Oggetto: [ID: 8545] Procedura di Valutazione di Impatto Ambientale ai sensi dell'art.23 del D.Lgs 152/2006 relativa al progetto di un impianto agrivoltaico denominato "LARINO 7", di potenza pari a 25,94 MWp e delle relative opere di connessione alla RTN, da realizzarsi nei comuni di Larino (CB), Ururi (CB) e Montorio nei Frentani (CB).

Proponente: VERDE 4 S.r.l.

Richiesta di Integrazioni Mic

1. Elab.GIS a cura della SS-PNRR: Individuazione del progetto "Larino7" in relazione al PTPAAV n.2

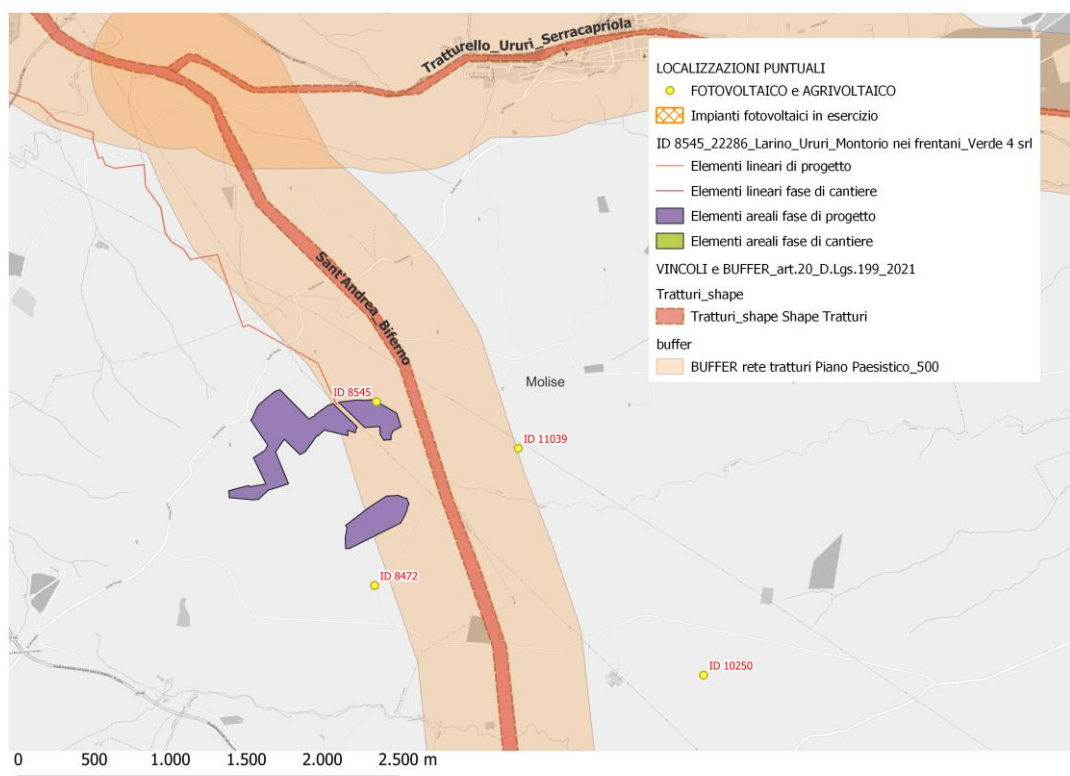
CONSIDERATO che per quanto attiene alla tutela paesaggistica e all'impatto derivante dalla realizzazione del parco agrivoltaico, si rappresenta che l'area oggetto di intervento ricade in area sottoposta a tutela paesaggistica per gli effetti del piano paesistico PTPAAV n. 2 "Lago di Guardialfiera – Fortore Molisano", approvato dalla Regione Molise con Delibera del Consiglio Regionale n. 92 del 16/04/1998, la cui approvazione equivale a dichiarazione di notevole interesse pubblico sotto il profilo paesaggistico, ai sensi dell'allora legge n. 1497 del 1939, per quanto disposto dall'art. 8 comma 1 della L.R. n. 24 del 16.12.1989, e che, come emerge dalla tavola delle trasformabilità S1 P1 del PTPAAV n.2, l'impianto ricade in aree classificate come **Pa - Aree con prevalenza di elementi di interesse produttivo-agricolo di valore elevato**;
